DAD3350 メンテナンスマニュアル カーボンブラシ交換手順の変更

本書の目的

DAD3350 のメンテナンスマニュアルにおいて、カーボンブラシ交換時の部品指示が不明瞭であることにより、交換作業を正しく実施することができない事例がありました。

本書は、最新のカーボンブラシの交換手順を明確にし、取扱説明書の改訂に先行してお知らせするものです。また、1.8kW スピンドル用と 2.2kW スピンドル【特別付属品】用の手順をまとめて記載していたところを、それぞれの機構に合わせて 2 種類に分けて記載します。

1-3-2. 防水キャップの取り外し

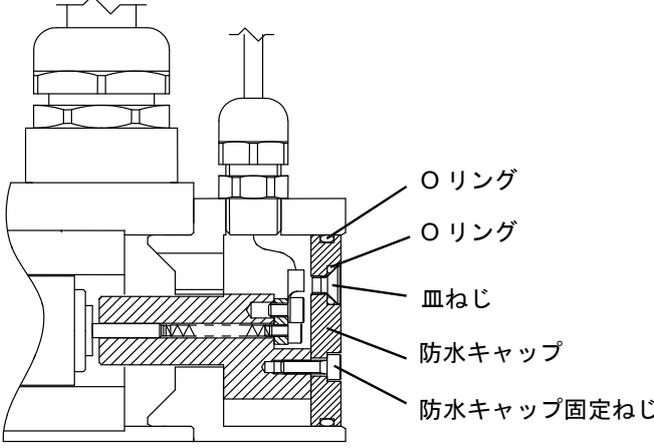
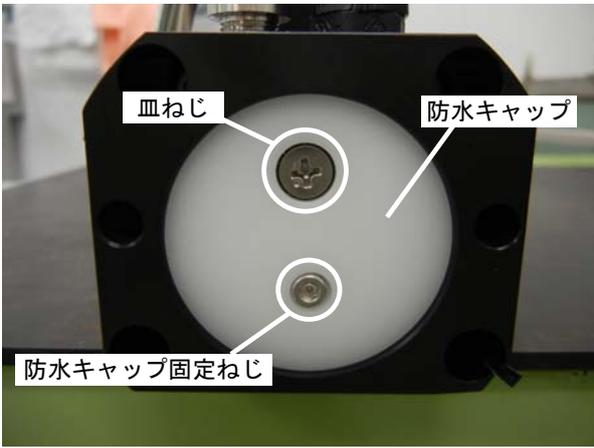
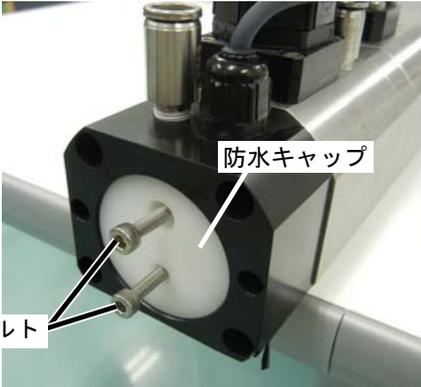
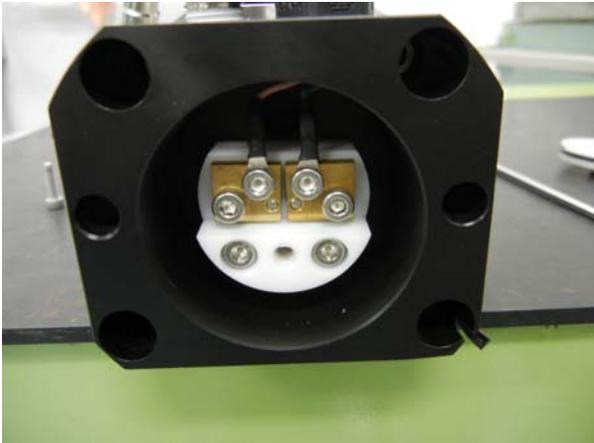
ステップ	手順
3	+ドライバを使用して、皿ねじを取り外します。 ・ねじ穴の内部にある O リングを紛失しないように注意してください。
4	M4×20 ボルトを 2 本用意します。
5	皿ねじおよび防水キャップ固定ねじのそれぞれのねじ穴に M4×20 ボルトをゆっくりとねじ込みます。 ・M4×20 ボルトは、 <u>軽く回して突き当たる</u> ところまでねじ込んでください。 
6	ねじ込んだ M4×20 ボルトを引きます。 ・防水キャップが外れます。

1-3-3. スピンドルカーボンブラシの交換作業

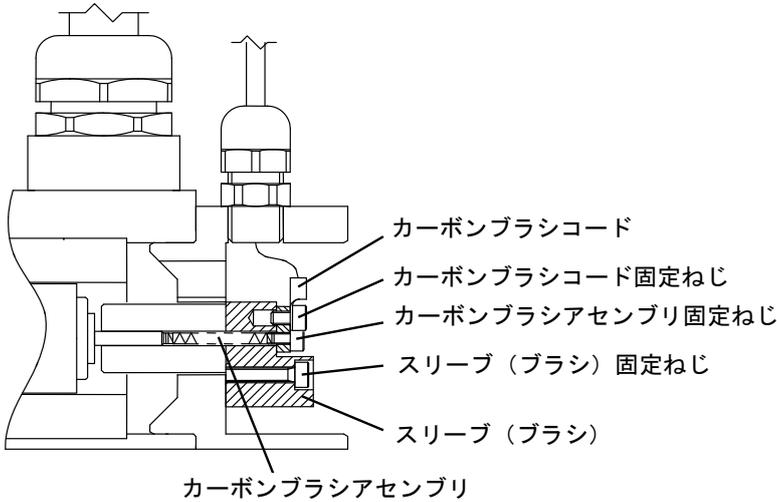
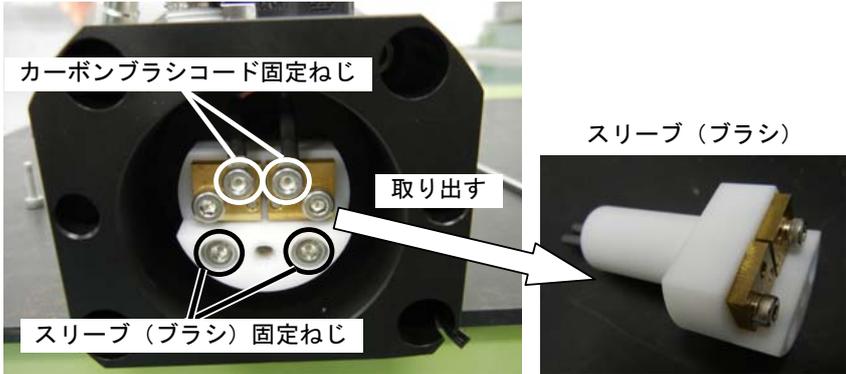
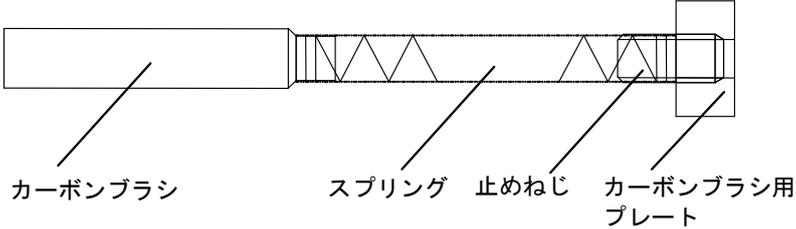
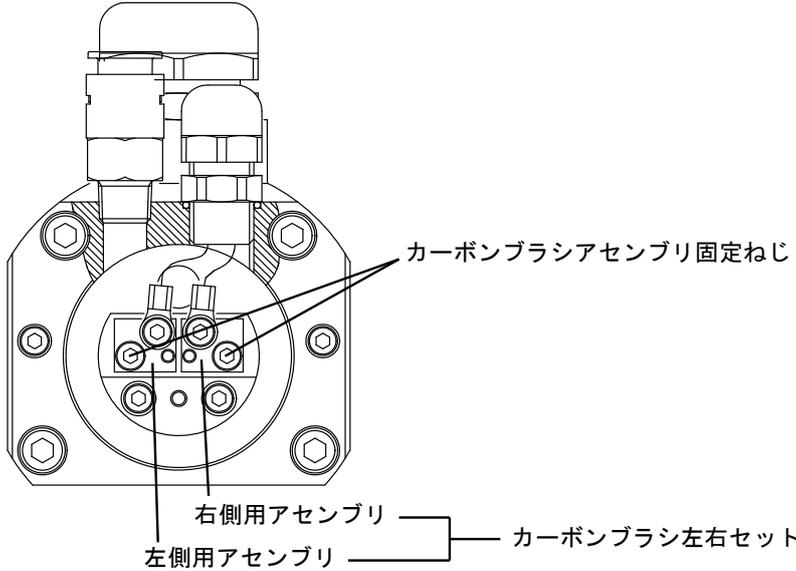
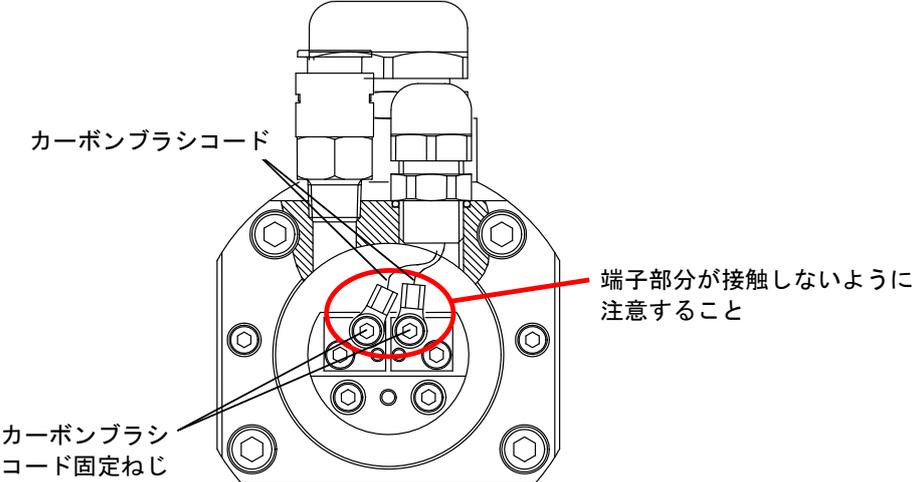
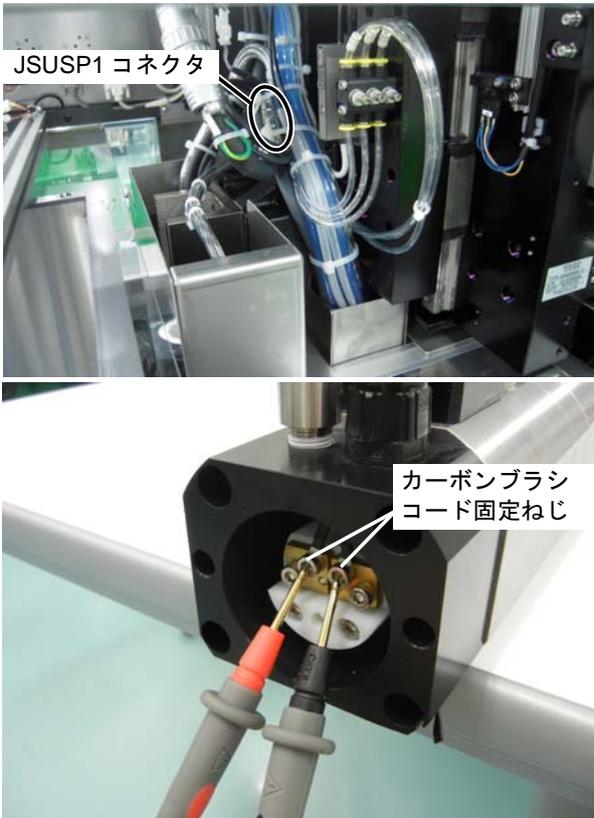
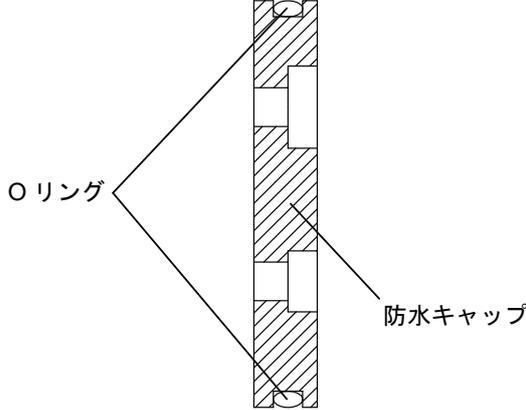
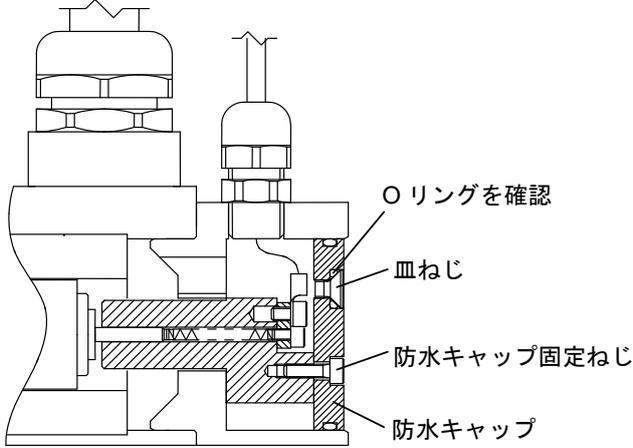
カーボンブラシは必ず左右 2 本同時に交換してください。

片方だけを交換した場合、片方だけが摩耗するなど、異常摩耗のおそれがあります。

左右のコードの端子部分が接触しないように取り付けてください。

左右のコードの端子部分が接触しているとスピンドル異常検出が正常に行われません。

ステップ	手順				
2	3 mm 六角レンチを使用して、スリーブ（ブラシ）固定ねじを外し、スリーブ（ブラシ）を取り出します。				
3	3 mm 六角レンチを使用して、カーボンブラシアセンブリ固定ねじを取り外し、スリーブ（ブラシ）からカーボンブラシアセンブリを取り出します。				
4	<p>新しいカーボンブラシアセンブリをスリーブ（ブラシ）に差し込み、カーボンブラシアセンブリ固定ねじで取り付けます。</p> <ul style="list-style-type: none"> ・カーボンブラシアセンブリは下図の構成で組み立てられています。 ・スプリング部分を延ばしたり折り曲げたりしないように注意してください。 <div style="text-align: center;">  </div> <div style="text-align: center;">  </div> <p>・カーボンブラシアセンブリは左右で異なります。間違えないように注意してください。</p> <table border="1" data-bbox="416 1697 1385 1825"> <thead> <tr> <th>品目</th> <th>DISCO Part ID</th> </tr> </thead> <tbody> <tr> <td>カーボンブラシ左右セット (1.8kW スピンドル用)</td> <td>CARBON BRUSH LR SET NCBZ-010040-0</td> </tr> </tbody> </table>	品目	DISCO Part ID	カーボンブラシ左右セット (1.8kW スピンドル用)	CARBON BRUSH LR SET NCBZ-010040-0
品目	DISCO Part ID				
カーボンブラシ左右セット (1.8kW スピンドル用)	CARBON BRUSH LR SET NCBZ-010040-0				
5	スリーブ（ブラシ）を元の位置に戻し、スリーブ（ブラシ）固定ねじで取り付けます。

ステップ	手順
6	<p>カーボンブラシコードをカーボンブラシコード固定ねじで取り付けます。</p> <ul style="list-style-type: none"> ・左右のコードの端子が接触しないように注意してください。 
7	<p>JSUSP1 コネクタを外します。テスタをカーボンブラシコード固定ねじに当て、抵抗値が 20Ω 未満であることを確認します。</p>  <p>抵抗値が 20Ω 以上の場合 スピンドルシャフトとカーボンブラシの接触が悪い可能性があります。ステップ 5～6 の作業を再度行います。</p> <p>繰り返し作業を行っても抵抗値が 20Ω 以上の場合 弊社サービス部門に連絡してください。</p>

1-4-2. 防水キャップの取り外し

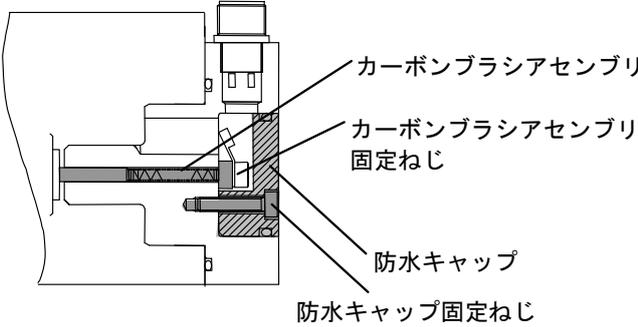
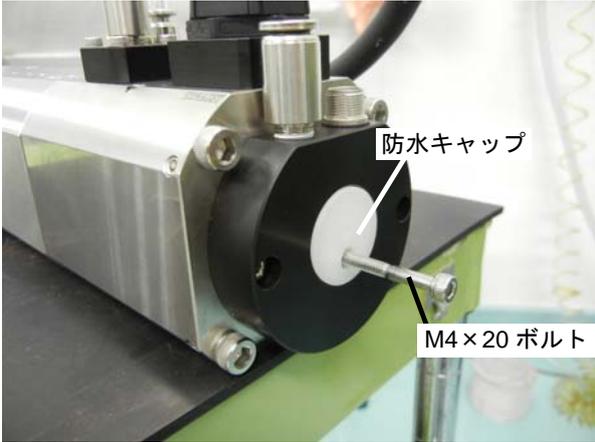
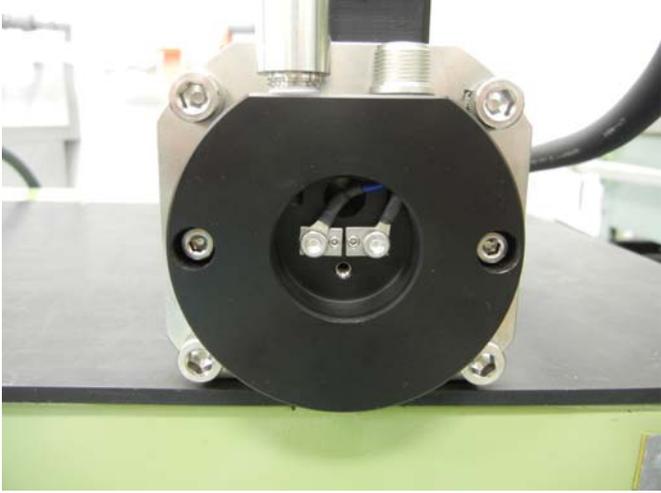
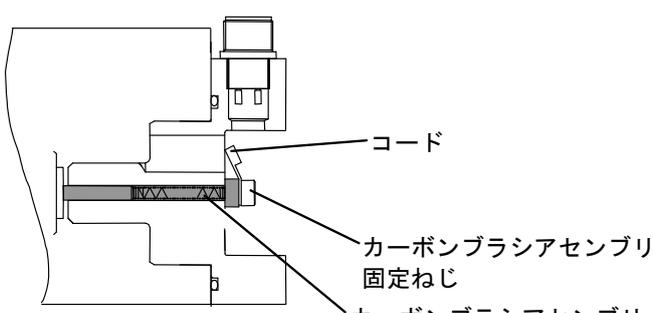
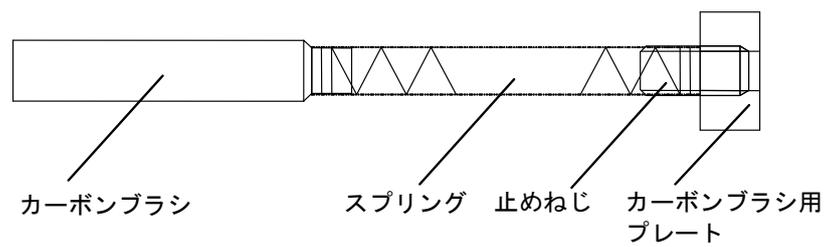
ステップ	手順
3	M4×20 ボルトを用意します。 ・ M4×20 ボルトは防水キャップ固定ねじと異なります。
4	防水キャップ固定ねじのねじ穴に M4×20 ボルトをゆっくりとねじ込みます。 ・ M4×20 ボルトは、 <u>軽く回して突き当たる</u> ところまでねじ込んでください。  <p>防水キャップ</p> <p>M4×20 ボルト</p>
5	ねじ込んだ M4×20 ボルトを引きます。 ・ 防水キャップが外れます。

1-4-3. スピンドルカーボンブラシの交換作業

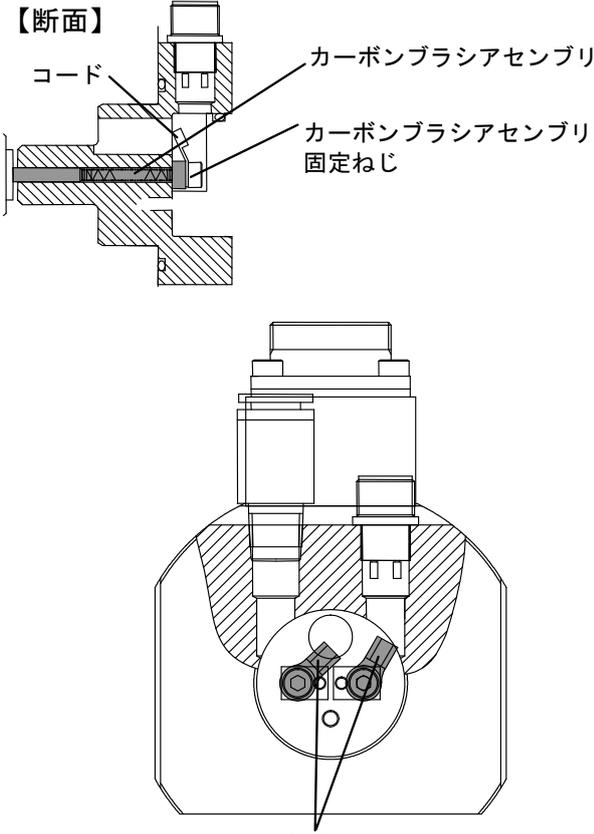
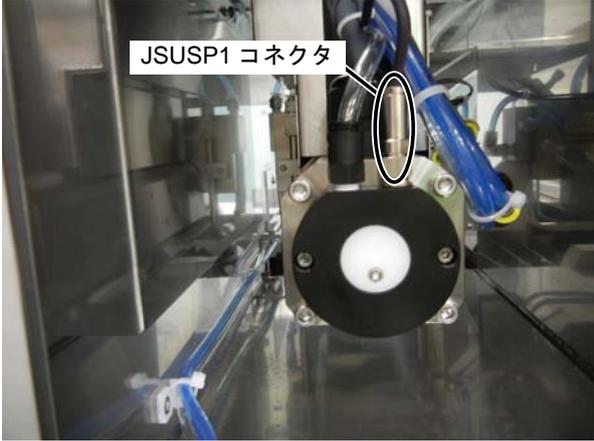
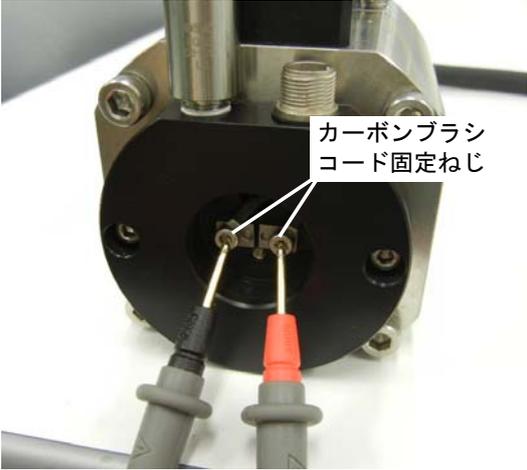
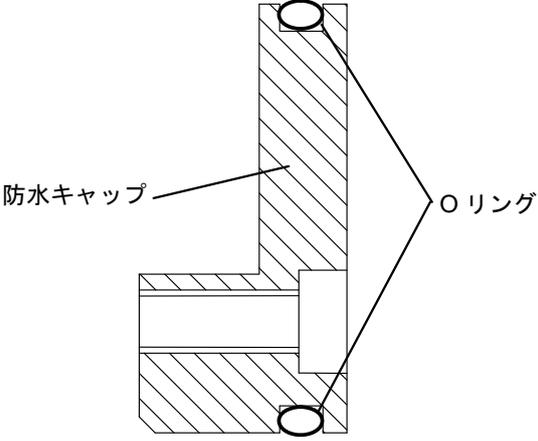
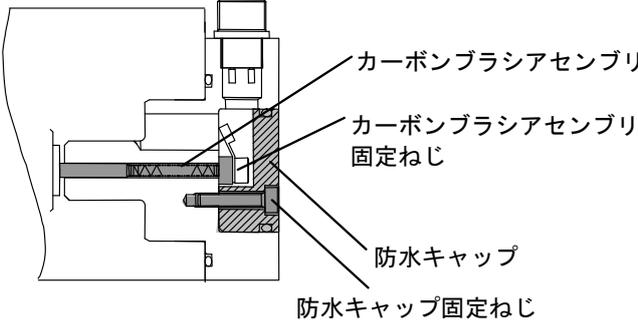
左右のコードの端子部分が接触しないように取り付けてください。

左右のコードの端子部分が接触しているとスピンドル異常検出が正常に行われません。

ステップ	手順 (作業は前項からのつづきです)				
1	<p>3 mm 六角レンチを使用して、コード、およびカーボンブラシアセンブリの固定ねじを外します。</p> 				
2	<p>カーボンブラシアセンブリを取り出します。</p> <ul style="list-style-type: none"> ・カーボンブラシアセンブリは下図の構成で組み立てられています。 ・スプリング部分を延ばしたり折り曲げたりしないように注意してください。  <table border="1" data-bbox="414 1680 1372 1814"> <thead> <tr> <th>品目</th> <th>DISCO Part ID</th> </tr> </thead> <tbody> <tr> <td>カーボンブラシアセンブリ (2.2kW スピンドル用)</td> <td>CARBON BRUSH ASSY. NCBZ-010021-0</td> </tr> </tbody> </table>	品目	DISCO Part ID	カーボンブラシアセンブリ (2.2kW スピンドル用)	CARBON BRUSH ASSY. NCBZ-010021-0
品目	DISCO Part ID				
カーボンブラシアセンブリ (2.2kW スピンドル用)	CARBON BRUSH ASSY. NCBZ-010021-0

ステップ	手順
3	<p>新しいカーボンブラシアセンブリをもとの位置に差し込み、コードとともにカーボンブラシアセンブリ固定ねじで取り付けます。</p> <ul style="list-style-type: none">・左右のコードの端子が接触しないように注意してください。 <p>【断面】</p>  <p>端子部分が接触しないように注意すること</p>

ステップ	手順
4	<p>JSUSP1 コネクタを外します。テストをカーボンブラシコード固定ねじに当て、抵抗値が 20Ω 未満であることを確認します。</p>  <p>JSUSP1 コネクタ</p>  <p>カーボンブラシ コード固定ねじ</p> <p>抵抗値が 20Ω 以上の場合 スピンドルシャフトとカーボンブラシの接触が悪い可能性があります。ステップ 3 の作業を再度行います。</p> <p>繰り返し作業を行っても抵抗値が 20Ω 以上の場合 弊社サービス部門に連絡してください。</p>
5	外した JSUSP1 コネクタを接続します。
